Postępowanie nr: ZP.271.1.2.2023

WYJAŚNIENIE TREŚCI SPECYFIKACJI WARUNKÓW ZAMÓWIENIA NR 5:

Budowa Szkoły Podstawowej w Woli Rasztowskiej

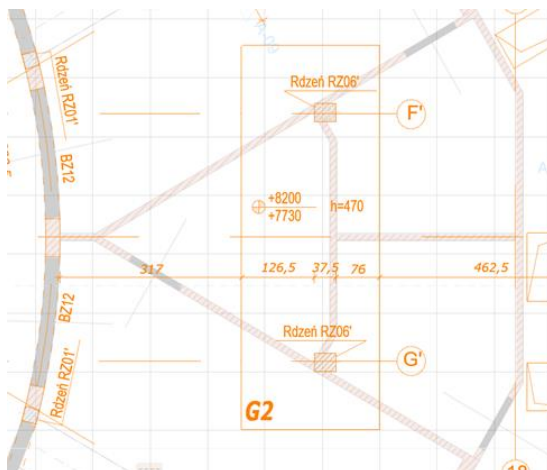
27. Czy oznakowanie poziome na parkingu "R" (4 szt.) ma być malowany jako .koperta, znak "R" oraz niebieskie tło i tak należy przyjąć do wyceny?

TAK. Należy przyjąć oznakowanie poziome jak na zdjęciu niżej. Koperta oraz symbol na czerwonym tle.

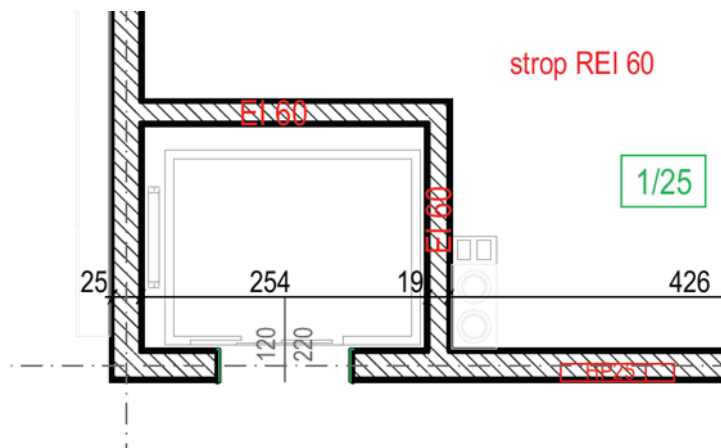
30. Na rysunku konstrukcji nr K3 "Schemat stropu nad piętrem" w osi F' i G' występują rdzenie RZ06' 30x37,5. Natomiast na architekturze "Rzut I piętra w osi F' i G' A.02 nie ma rdzeni, widnieją tylko ściany działowe gr.12cm. Proszę o skoordynowanie architektury z konstrukcją i podanie informacji czy występują rdzenie RZ06' w osi F' i G'?

Skoordynowano rysunki architektury z konstrukcją.

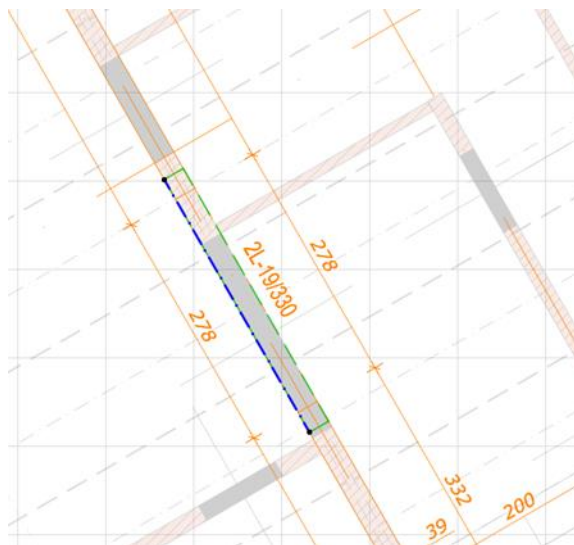
31. Na rysunkach architektury rys. A.01, A.02 szyb windowy jest w konstrukcji murowanej gr. 19cm natomiast w opisie technicznym konstrukcji szyb windowy projektuje się jako żelbetowy gr. 25cm. Proszę o skoordynowanie architektury z konstrukcją i podanie informacji czy szyb windowy jest murowany czy żelbetowy i jakiej grubości?

Szyb windowy żelbetowy gr. 25 cm.

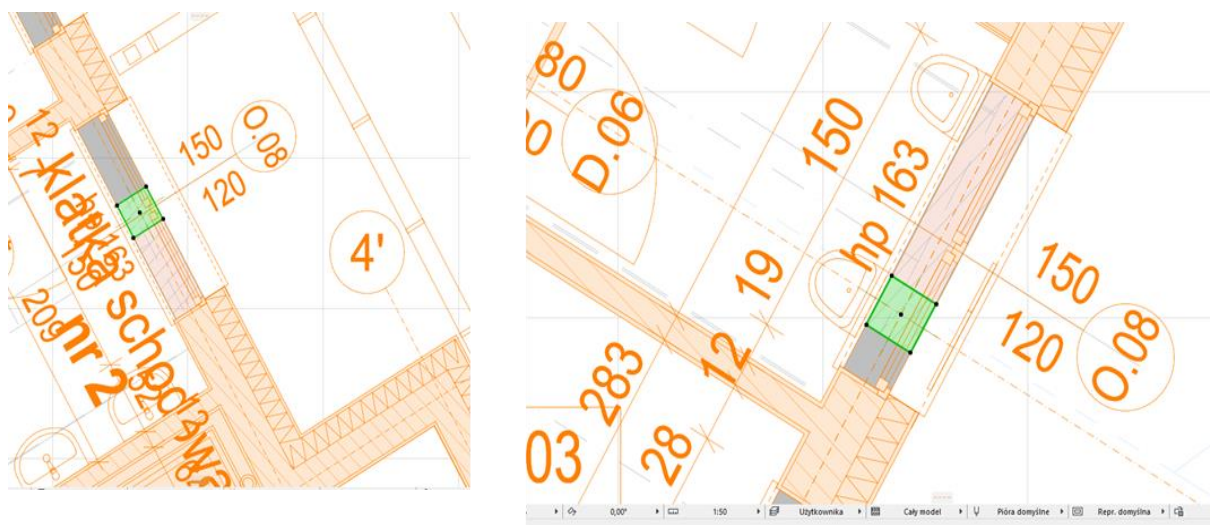
33. Na rysunkach przekrojów architektury A.04-A.09 i w opisie technicznym zawarto informację, że ściany wewnętrzne zaprojektowano gr.18cm z bloczków silikatowych. Natomiast na rysunkach architektury A.01 "Rzut parteru", A.02 "Rzut piętra" wrysowane są ściany gr.19cm. Proszę o skoordynowanie muru rysunkowo i podanie informacji jakiej grubości przyjmujemy ściany 18 czy 19cm?

Ściany wewnętrzne gr. 18 cm. Zmieniono na rysunkach architektury.
